KOMPLEKS ZABUDOWY USŁUGOWEJ NA POTRZEBY
SZCZECIŃSKIEGO PARKU NAUKOWO-
TECHNOLOGICZNEGO PRZY UL. NIEMIERYŃSKIEJ
W SZCZECINIE

RZUT PARTERU - zmiany

projekt: aktualizacja 2012r

A1z

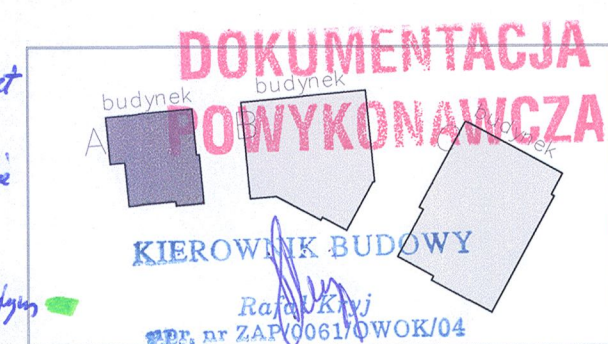
- Zwiększenie wysokości drzwi w serwerowni (oraz na trasie od wejścia do budynku, do pomieszczeń technicznych) do 250cm w świetle :
 - drzwi D 11a – skrzydło drzwiowe 200cm x uchyłne nasświetle 50cm (bez poprzeczki pomiędzy drzwiami a nasświetlem
 - drzwi D 12 – podwyższone do 250cm
- wprowadzenie uchylnego nasświetla w drzwiach do serwerowni (D 35) + zmiana szerokości drzwi w świetle na 120cm
- wprowadzenie uchylnego nasświetla w drzwiach zewnętrznych do budynku A i do magazynu sprzętu (Dz1a)

- Rezygnacja z drzwi z magazynu sprzętu do holu głównego (D27).
- Dodatkowe drzwi pomiędzy magazynem sprzętu a palarnią (D 23b).
- Wprowadzenie uchylnego nasłaniania w drzwiach palarni (D 23a) - przesunięcie drzwi w kierunku osi korytarza.

- Zmiana szerokości w świetle (na 130cm) i materiału (z aluminium na stal) drzwi D 28
- Zmiana szerokości w świetle (na 130cm) i materiału (z aluminium na stal) drzwi z przedślonków do klatki schodowej (D 29)

- Zmiana wysokości okien pomiędzy korytarzem a przedślonkami serwerowni (Ow1c) na 250cm.
- Zmiana szerokości w świetle (na 130cm) i materiału (z aluminium na stal) oraz dodatkowe wprowadzenie uchylnego nasłaniania do drzwi D 28a (z przedślonka klatki schodowej na korytarz i na piętrze)

- Zmiana drzwi D 28a (drzwi do przysyłek serwerowni na I piętrze) na drzwi D 35 (z uchylnym nasłaniem i dodatkową Eł 60)
- Dwa dodatkowe płoty wod -kan (woda + odpływ z umywalk)

- Korekta układu pomieszczeń 2.05 i 2.06 (zmiana pom. gołębokości 2.05 na haczyk z natykiem)
- Zmiana wstępuń dachowych na podgrzewane (typu SITA TRENDY lub równoważne).
